改善箇所説明図

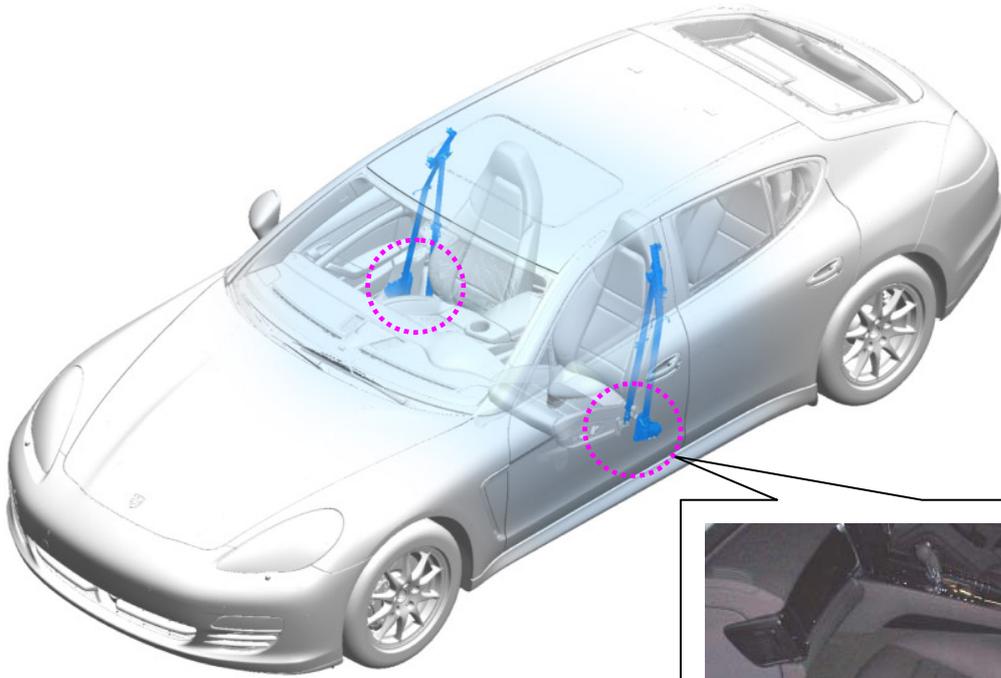
基準不適合発生箇所

運転席および助手席のシートベルトマウントとシートベルトアンカー固定ピンの隙間が大きいため、シートを最後方に下げた状態でシートベルトを脱着する場合に、シートベルトマウントのロック機構が正常に機能せず、シートベルトマウントが外れるおそれがある。

改善の内容

全車両、シートベルトマウントとシートベルトアンカー固定ピンの間にワッシャを追加する。

識別：当該部品に灰色の樹脂ワッシャが装着されていれば、対策済みである。

ワッシャ追加
